KRAJEVNA SKUPNOST
ČATEŽ ob SAVI
Čateška ulica 3

MNENJE NA PROJEKTNO NALOGO **»Ureditev ceste z izgradnjo pločnika čez Žejno«**

Slika 1: Predlog nove stacionaže ureditve

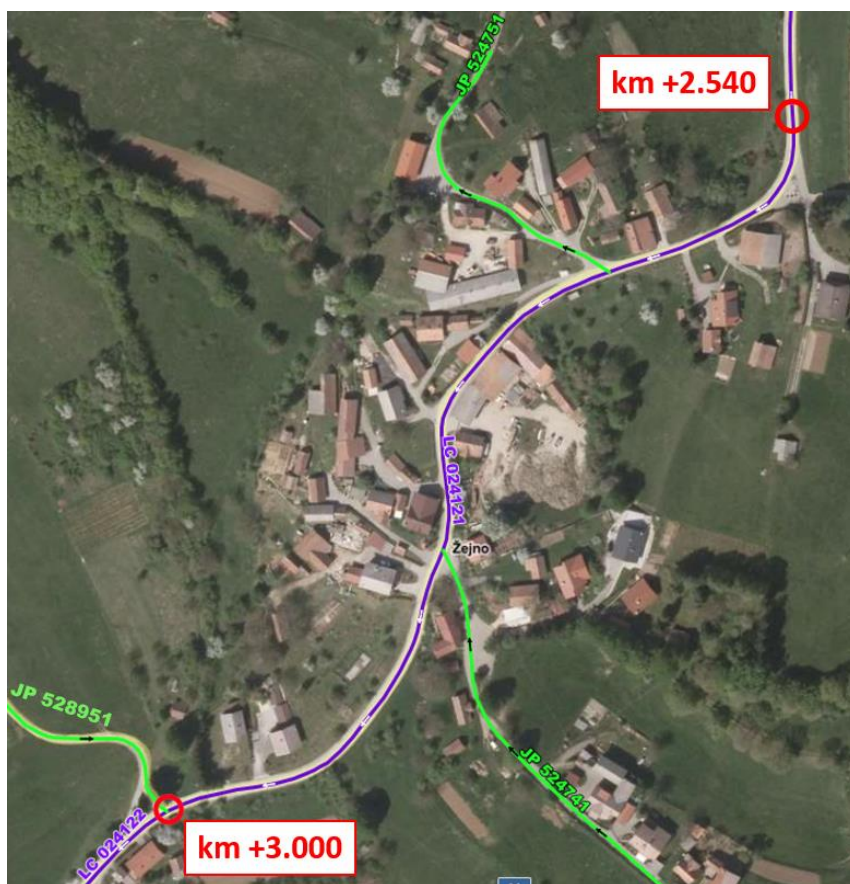
Po seznanitvi in pregledu projektne naloge, predlagamo, da se predvidena ureditev na lokalni cesti LC 024121 izvede med stacionažo km +2.540 in km +3.000 in ne med stacionažo km +2.540 in km +2.850, kakor je navedeno v projektni nalogi.

Slika 2: Prikaz podaljšanja predvidene ureditve

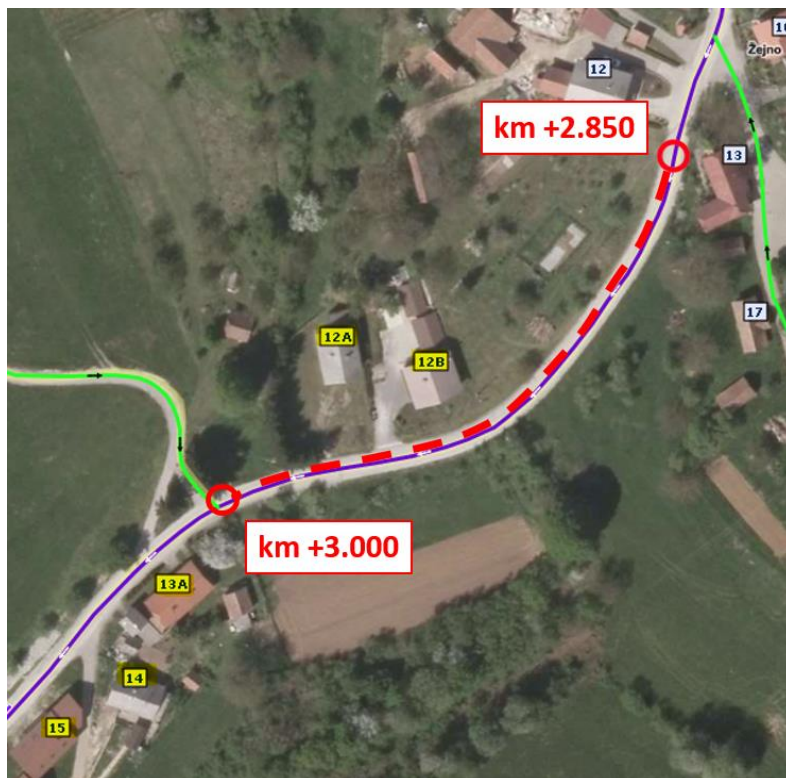
V sklopu predvidene ureditve menimo, da je trenutno končno stacionažo km +2.850 smotrno podaljšati za cca 150m na stacionažo km +3.000, kjer se javna pot JP 528951 priključi na lokalno cesto LC 024121, ki je predmet ureditve.

Na ta način, bi nova ureditev zajela tudi 5 hišnih števil iz spodnjega dela naselja, ki se nahajajo neposredno ob lokalni cesti, ter jim omogočila varno udeležbo v prometu (glej Sliko 2).

Kar se tiče možnosti izgradnje pločnika, je odsek med stacionažo km +2.850 in km +3.000 v naravi dokaj preprost, kar je še en razlog več, da se ureditev izvede v predlaganem obsegu.
